**Wyjaśnienie Specyfikacji Istotnych Warunków Zamówienia -
odpowiedzi na pytanie oferentów (2)**

Dotyczy zapytania:
„Aktywny Plac Zabaw przy żłobku gminnym w Łubowie

RZUT I ELEWACJA

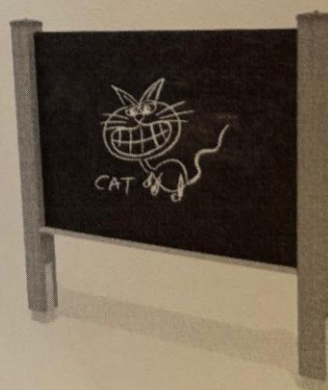
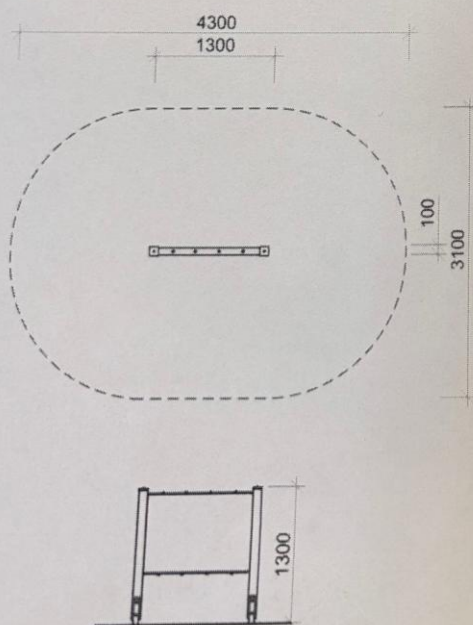
- Szałas wiklinowy - wymiary: średnica, wysokość
- Tablica do malowania kredą - z czego ma być wykonana oraz jej parametry,
- Wierch malucha - nie ma żadnych informacji z czego ma być wykonany, ile powinien mieć u podstawy.

W odpowiedzi na pytanie o tablicę Zamawiający wskazuje dane techniczne jak poniżej (wartości należy traktować jako minimalne).

Wymiary (m) wys x szer x dł	1,30 x 0,1 x 1,4
Obszar bezpiecznej obwiedni	3,1 x 4,4
Wys. swobodnego upadku	-
Wymagana nawierzchnia	darń/gleba
Powierzchnia strefy bezpieczeństwa	11,7 m ²
Głębokość posadowienia	50 cm
Przeznaczenie	Plenerowe place zabaw
Części zapasowe	Dostępne u producenta
Przedział wiekowy użytkowników	1-12 lat
Certyfikat zgodności z normą PN-EN 1176-1, 2, 7	Tak
Instrukcja użytkowania	Urządzenie służy do rysowania kredą.

tolerancja wymiarów +/- 5cm

- słupy konstrukcyjne o przekroju 95x95mm o zaoblonych krawędziach z drewna sosnowego, przecieranego krzyżowo (z pominięciem rdzenia) **WB STALI**
- tablica wykonana z malowanej sklejki **WOODOPORNEJ**
- półka i elementy dekoracyjne wykonane z HDPE
- montaż do gruntu na kotwach stalowych ocynkowanych
- urządzenie montowane na stałe w gruncie **WBEŹONOWANE**
